## 工程指示 / 要求簡箋(E.I.)

工程指示編號：EI / 5838 / 23

工程名稱：將軍澳日出康城

工程項目：幕牆鋁碼 拆圖修改

美特鋁質有限公司 MIDI Aluminium Fabricator Ltd.				工程號 J858 地盘 康城11期	類別 制圖 W. E. X	物料號 - 2022-06-14	圖號 X86257-01L 數量 4793
修改 - 日期 -	採用工廠 ✓ 材料颜色 CHROMATE	图纸名称 铝固定码加工图 材料 X86257	復核 - 批准 -	單件重量 - (KG)

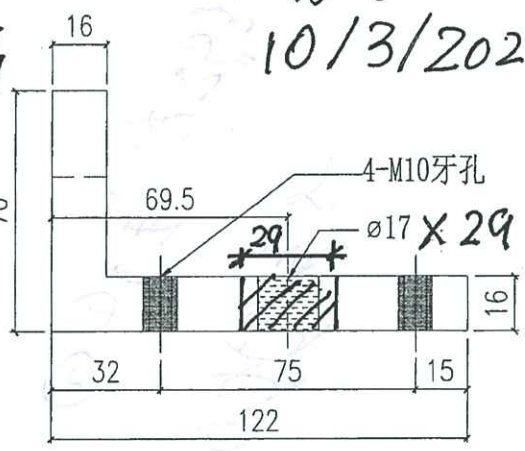
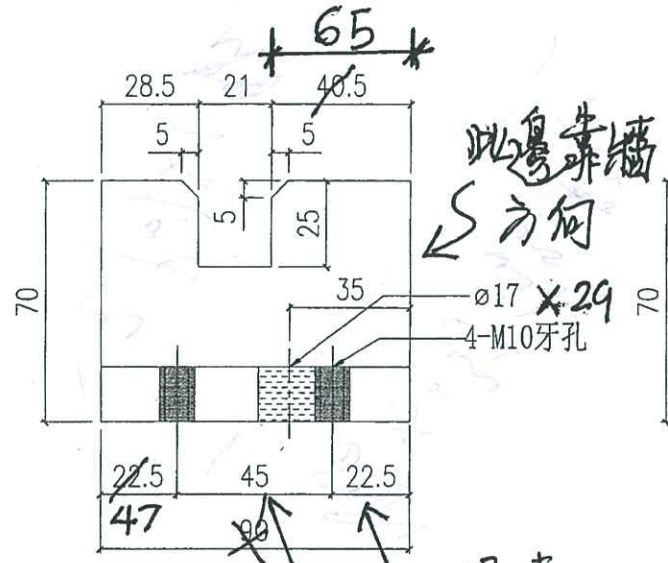
有關更改. 尺碼仔加工資料

世常. 垂昌建議. 以後生產的幕牆尺碼仔

加工. 靠牆面該邊. 加大 24.5mm. 以避

免因牆身扁入室內. 而需在現場更換

加大尺碼仔. 配合安裝. 調正. 尺口位置. 要

求. 將原本的尺碼. 靠牆邊. 呢吋. 預早加大.

詳細. 請看. 附上. 加工. 圖紙. 1張.

叉碼仔更改加預料如下:

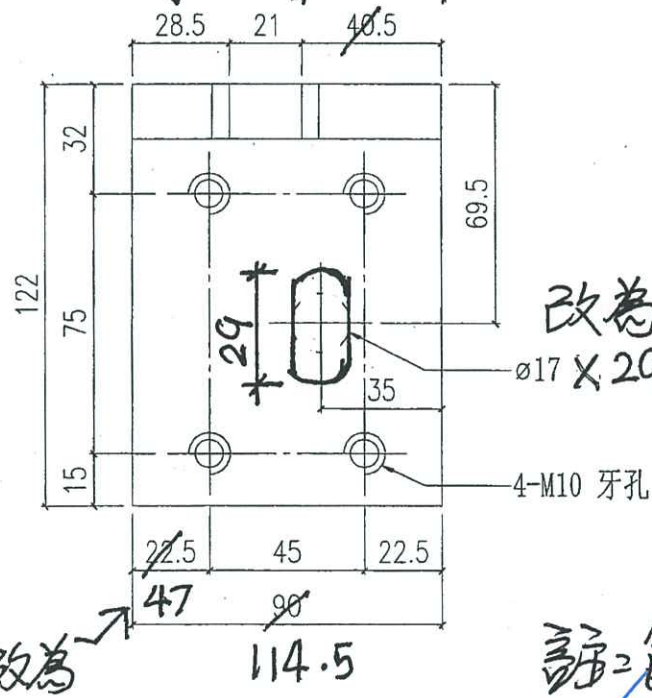
保持 保持 保持 保持  
 保持 65 ← 此端加大 24.5 = 65

改為 X86257  
 和X8-款

改為 114.5  
 註=包含左右/中位位/邊位  
 的各款叉碼。

< 舉例圖 >

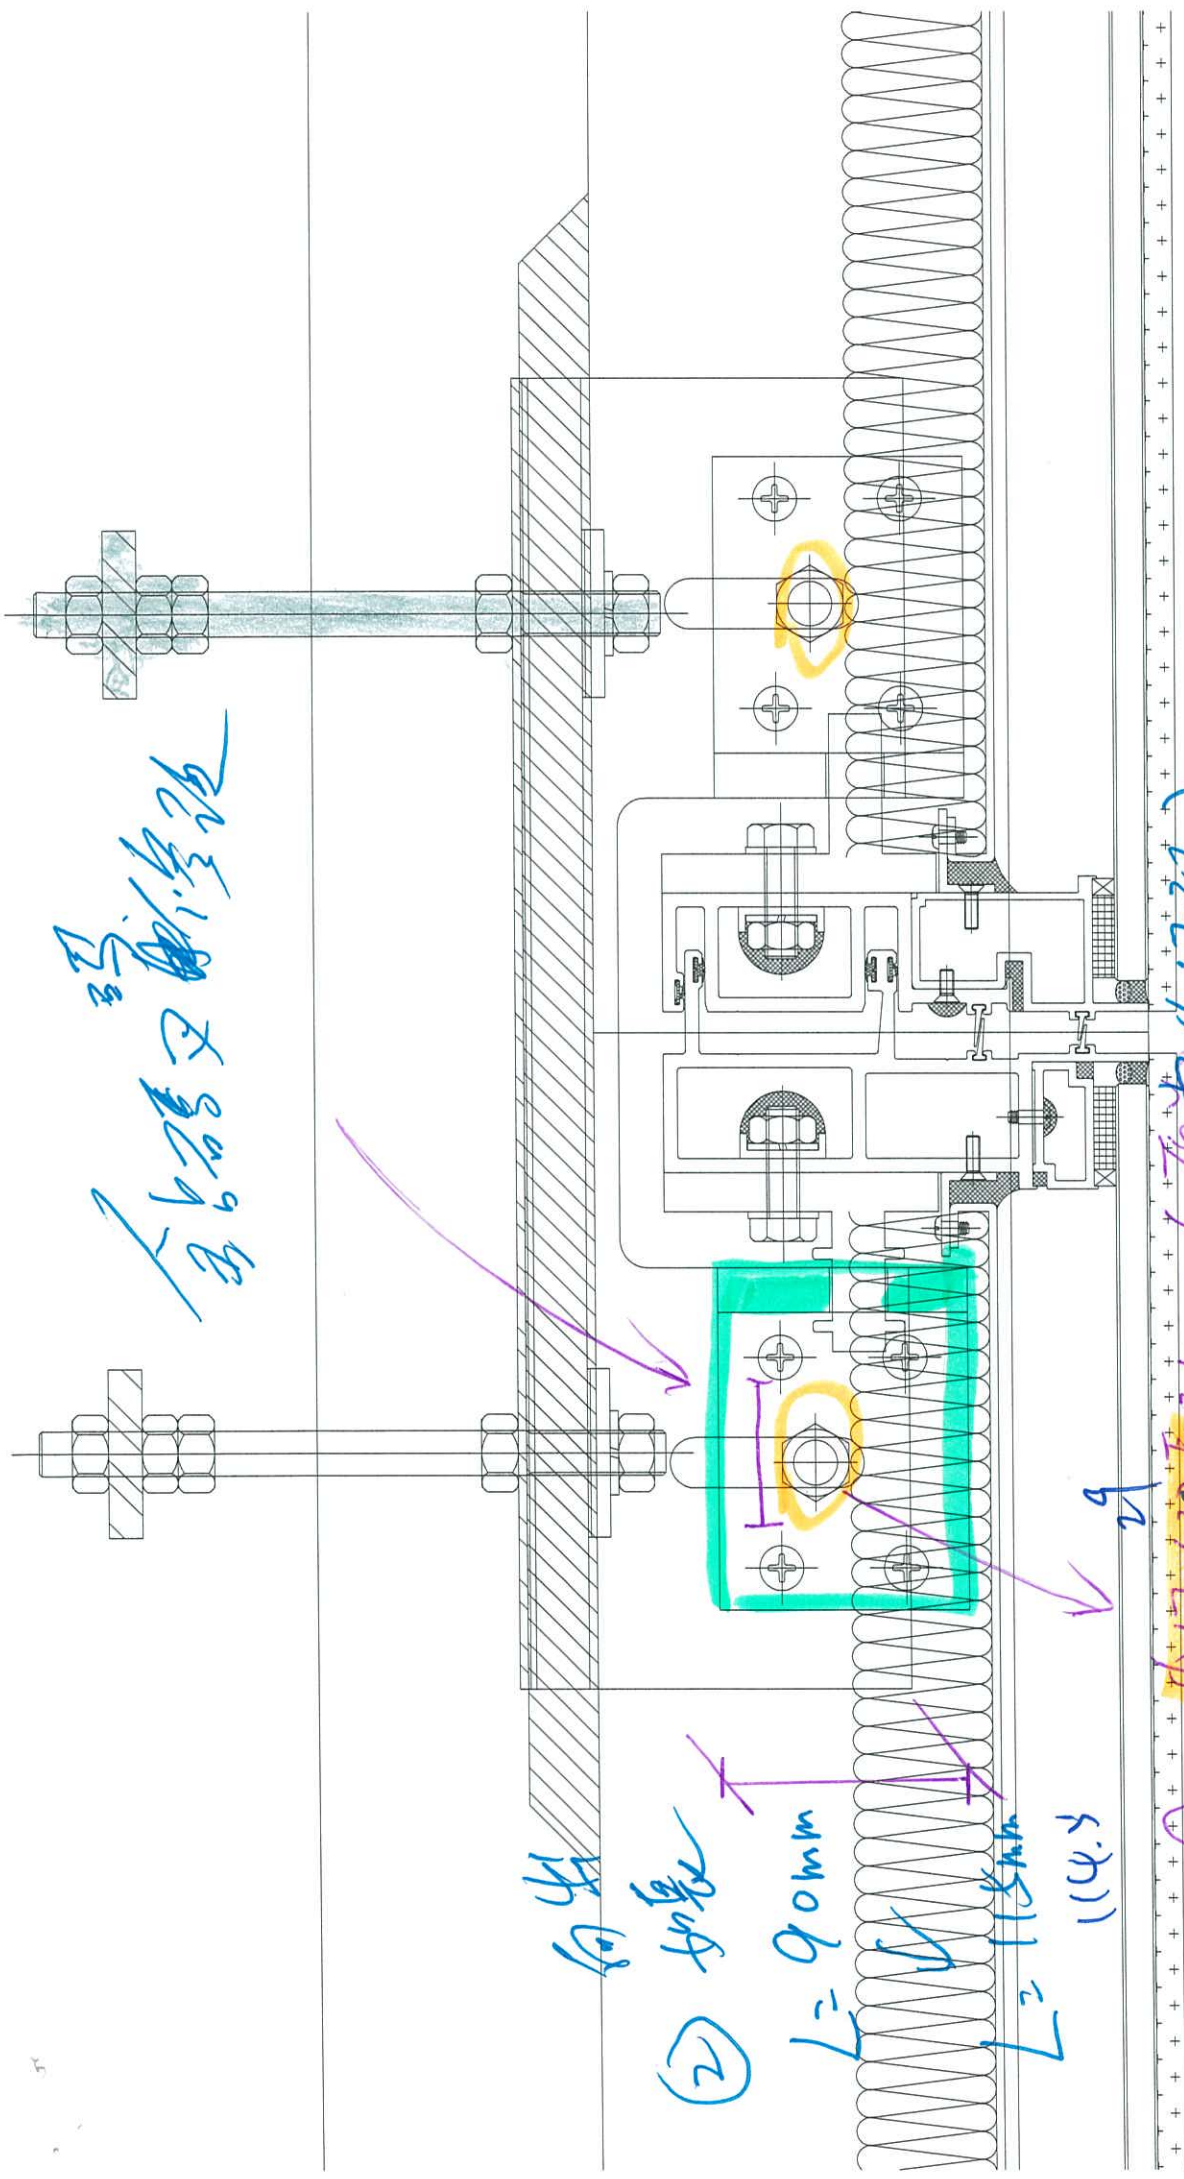
② 加量

$L=90mm$

(原为  $\phi(78L)$ )
